## **WYJAŚNIENIE TREŚCI ORAZ ZMIANA TREŚCI SPECYFIKACJI WARUNKÓW ZAMÓWIENIA**

Postępowanie o udzielenie zamówienia publicznego pn. „Budowa sali gimnastycznej przy Szkole Podstawowej nr 2”.

Sygnatura akt: SZ.271.12.2023

WIATA ŚMIETNIKOWA - WIDOK

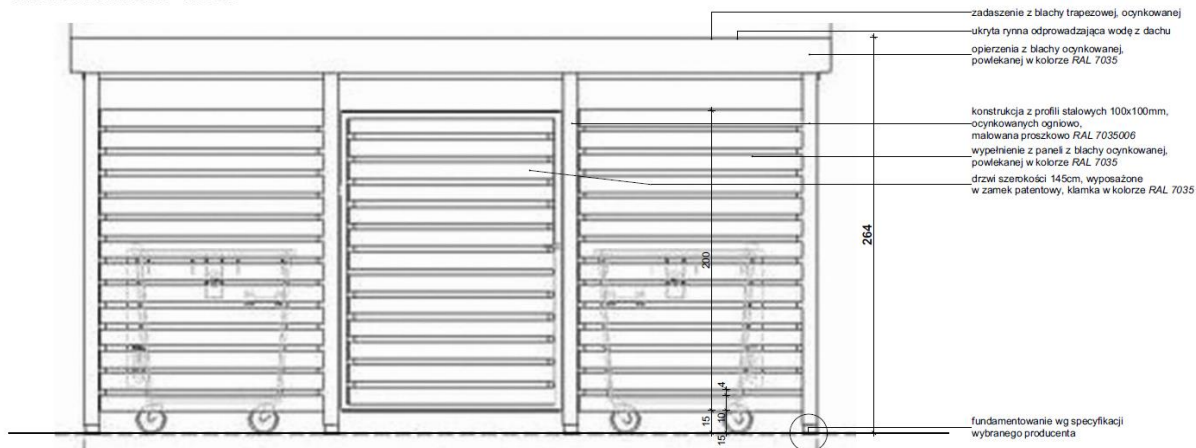
Czy wycena ma obejmować wykonanie zasieku na śmieci? Jeśli tak to prosimy o rysunek i opis zastosowanych materiałów.

Tak. Zasiłek 3x5m wg schematu lub podobny.
